SECCIÓN DE EVALUACIÓN DE ESTUDIOS DE IMPACTO AMBIENTAL
MEMORANDO-SEIA-0056-1205-2025

ASUNTO: Criterio técnico sobre, las respuestas presentadas a la **NOTA-DRCH-AC-1016-10-04-2025**, del Estudio de Impacto Ambiental del proyecto **“NIVELACIÓN, CONFORMACIÓN Y BOTADERO EN FINCA PRIVADA”**

DIRECCIÓN REGIONAL DE CHIRIQUÍ
SECCIÓN DE EVALUACIÓN DE IMPACTO AMBIENTAL
INFORME TÉCNICO DE EVALUACIÓN DE ESTUDIO DE IMPACTO AMBIENTAL
No. 030-2025

FECHA:	19 DE MAYO DE 2025
NOMBRE DEL PROYECTO:	NIVELACIÓN, CONFORMACIÓN Y BOTADERO EN FINCA PRIVADA
PROMOTOR:	BAGATRAC, S.A.
REPRESENTANTE LEGAL:	ALBERTO JURADO ROSALES C.I.P 3-66-1003
CONSULTORES	JOSÉ ARKEL DÍAZ G., GABRIELA CÁCERES Y JUDITH MORALES
UBICACIÓN:	CORREGIMIENTO DE PEDREGAL, DISTRITO DE BOQUERÓN, PROVINCIA DE CHIRIQUÍ

PROVINCIA DE CHIRIQUÍ, DISTRITO DE BOQUERÓN, CORREGIMIENTO DE PEDREGAL - VERIFICACIÓN DE COORDENADAS DEL PROYECTO "NIVELACIÓN, CONFORMACIÓN Y BOTADERO EN FINCA PRIVADA"

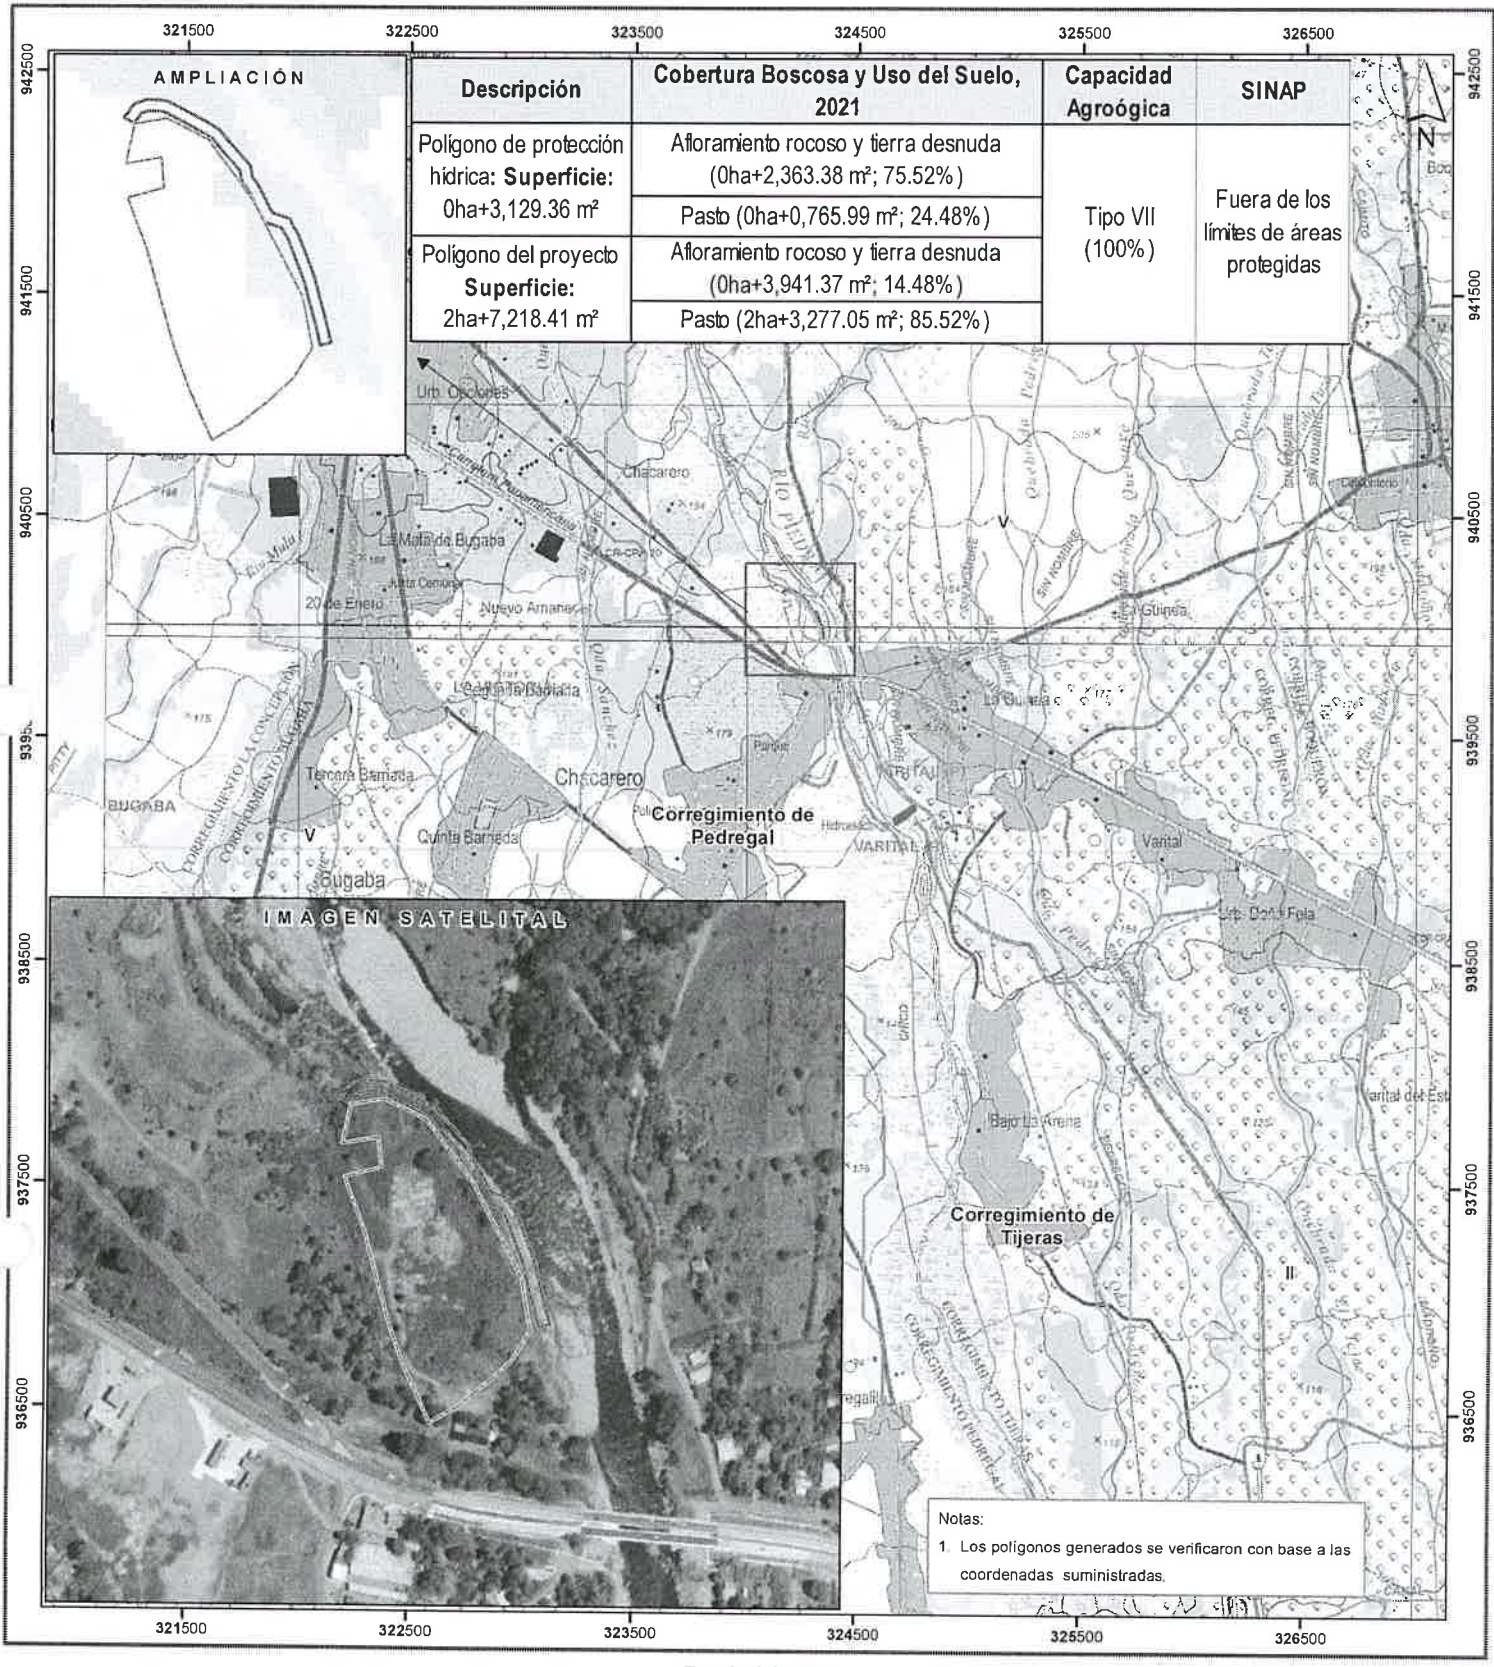
En respuesta a la solicitud del día 12 de mayo de 2025, vía correo electrónico, donde se solicita generar una cartografía que permita determinar la ubicación del proyecto de Estudio de Impacto Ambiental, categoría I, denominado **Nivelación, conformación y botadero en finca privada**, le informamos lo siguiente:

Con los datos proporcionados se generaron dos (2) polígonos, denominados: Polígono de protección hídrica con una superficie (0ha+3,129.36 m²); Polígono del proyecto con una superficie (2ha+7,218.41 m²); los mismos se ubican fuera de los límites del Sistema Nacional de Áreas Protegidas (SINAP).

De acuerdo con la Cobertura Boscosa y Uso del Suelo, año 2021, se ubica en las categorías de “Afloramiento rocoso y tierra desnuda”, “Pasto” y según la Capacidad Agrológica, se ubica en el tipo: VII – 100% (No arable, con limitaciones muy severas, apta para pastos, bosques, tierras de reserva), *ver tabla en el mapa*.
